Objet : Projet éolien Des Neiges - Secteur Charlevoix à Baie-Saint-Paul et à Saint-Urbain

Réponses à la troisième série de questions

Réponses de l'initiateur à la troisième série de questions du BAPE en lien avec le projet éolien Des Neiges – Secteur Charlevoix

Annexe 2 – Carte de localisation du projet et configuration optimisée

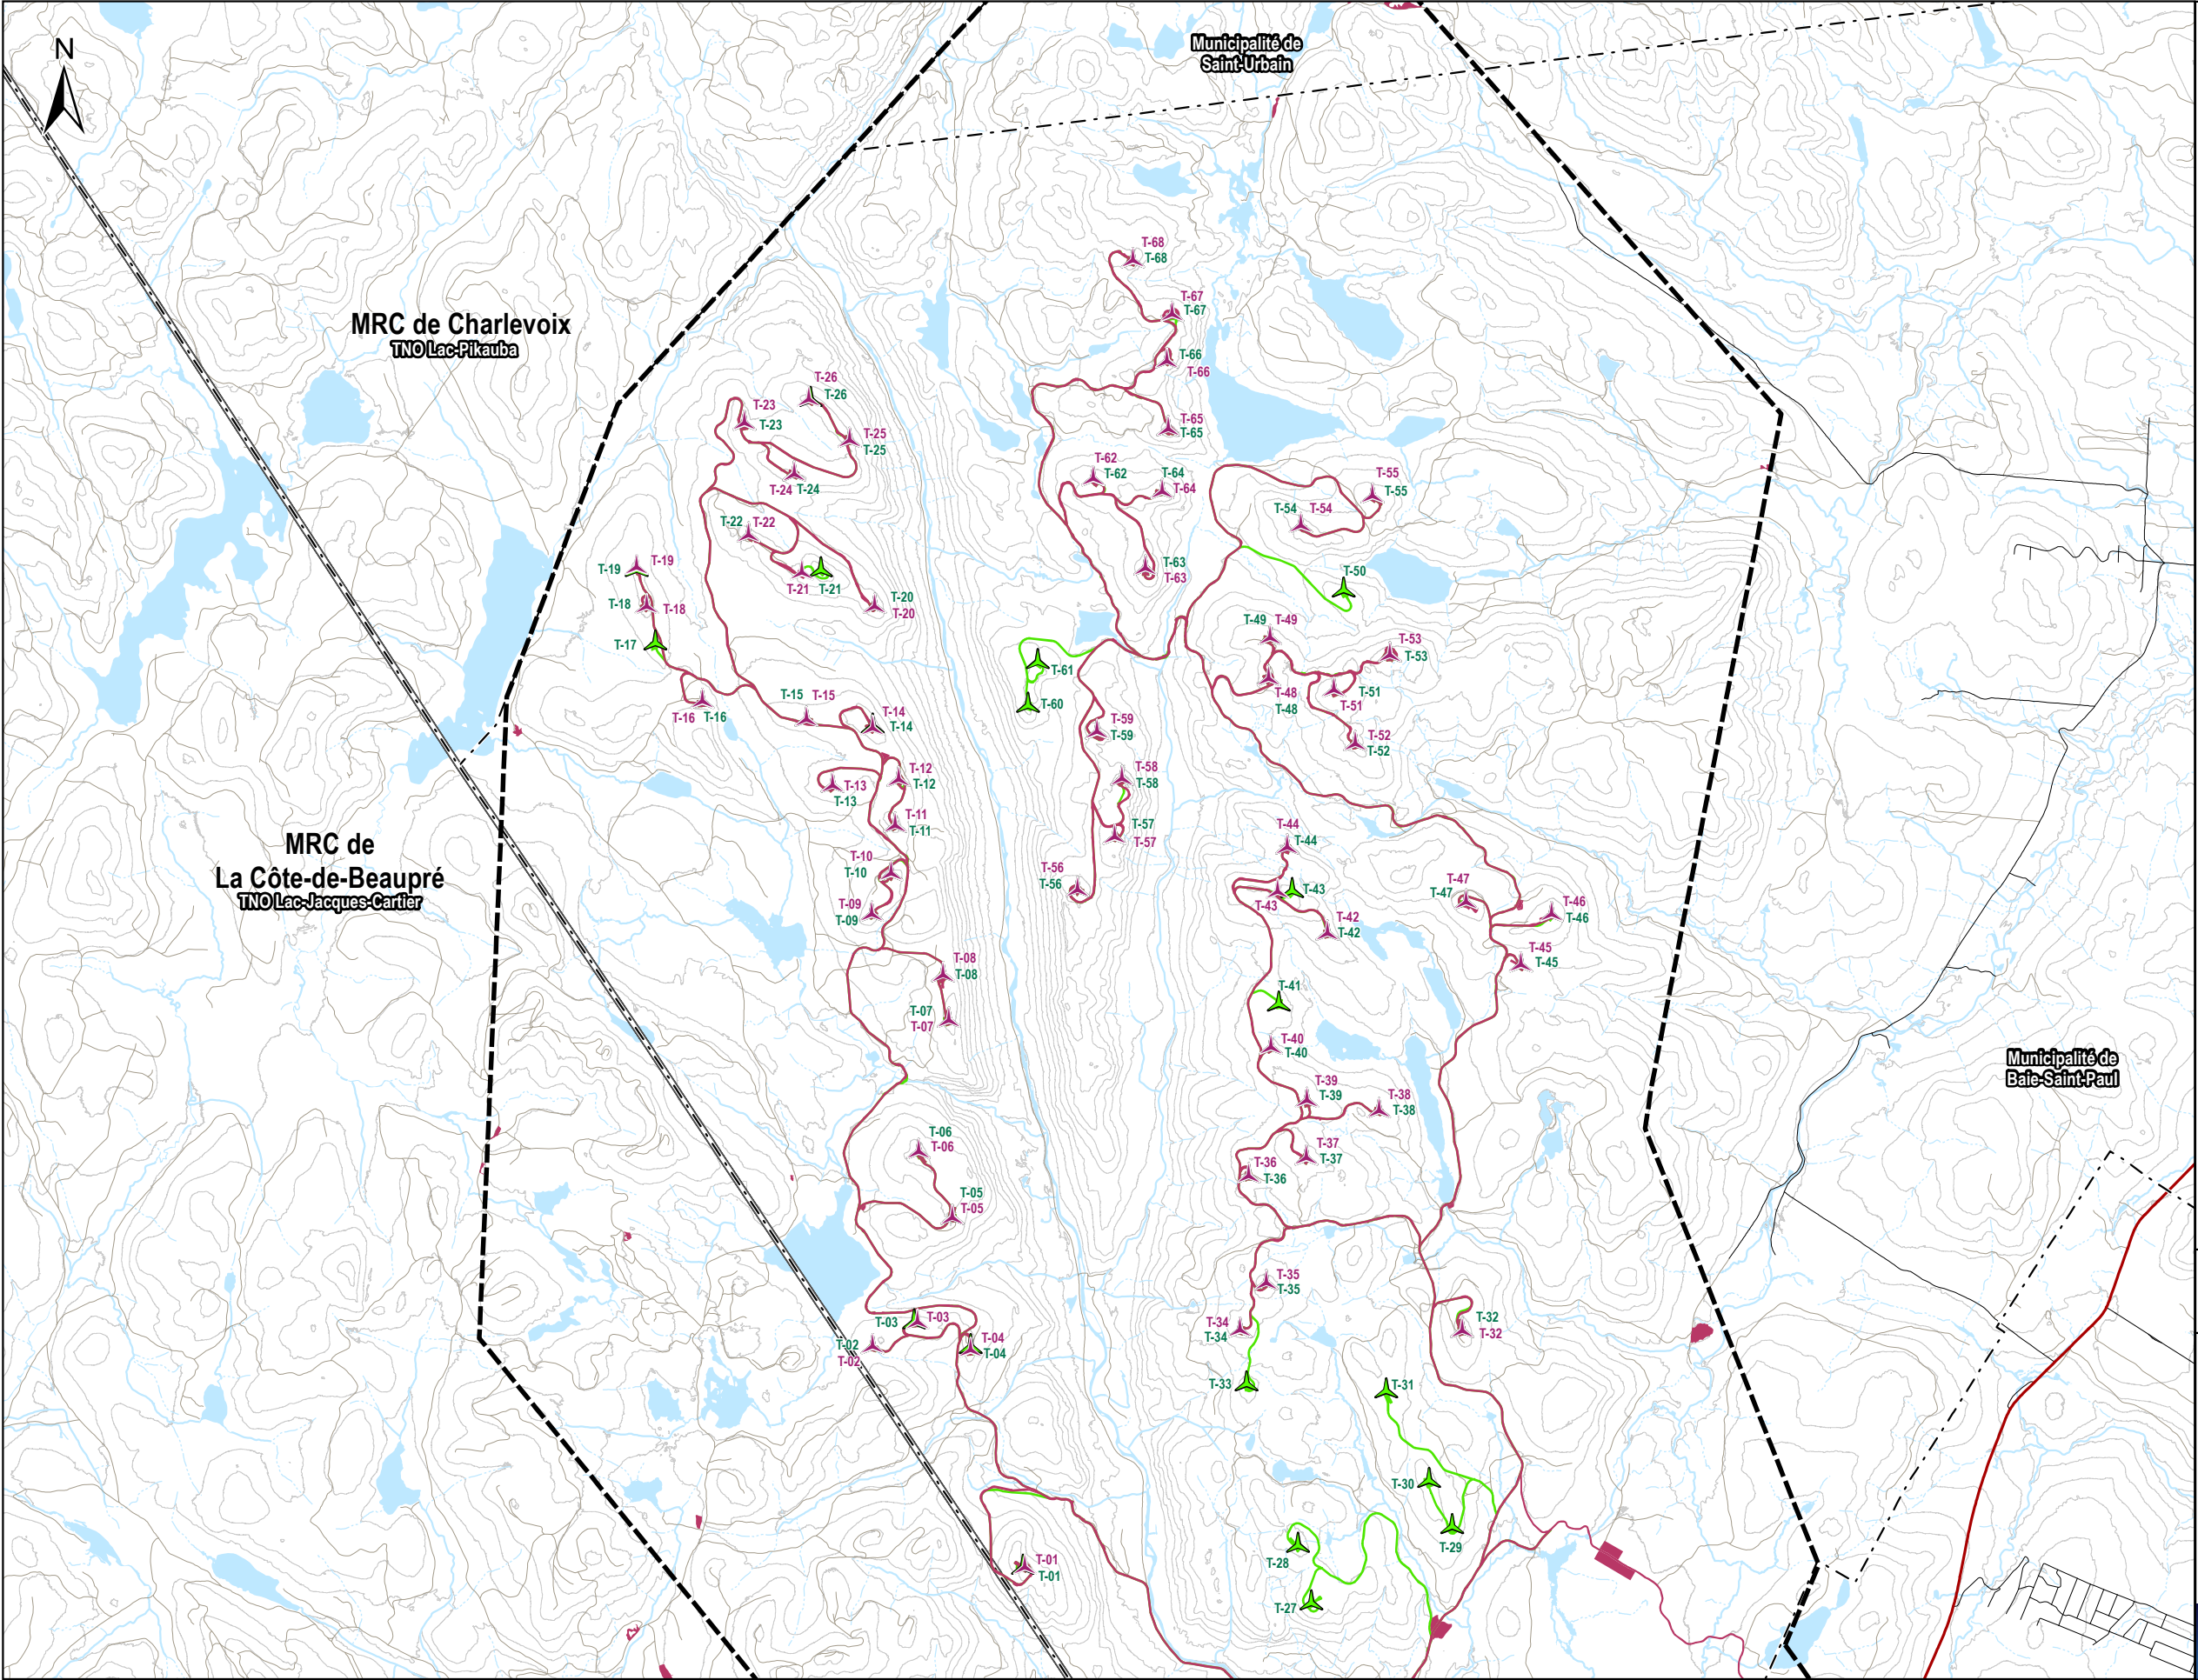
2. Dans votre rapport final d'optimisation (DA25) vous présentez en Annexe A les justifications et explications de l'optimisation de chaque emplacement d'éolienne entre la configuration 2 (86 emplacements) et la configuration 5 (57 emplacements). Veuillez présenter le même type de tableau comparatif, en se limitant à la configuration 4 et 5, en mettant en évidence les onze éoliennes retirées, celles déplacées de même que les modifications aux tracés des chemins. Également, veuillez fournir une carte en appui pour illustrer ces modifications, toujours en comparant les deux dernières configurations.

La carte présentée à l'Annexe 2 du présent document illustre également les changements au projet entre la configuration 4 (68 emplacements) et la configuration 5 (57 emplacements).

La carte de l'annexe 2 illustre les changements au projet entre la configuration 4 (68 emplacements) et la configuration 5 (57 emplacements).
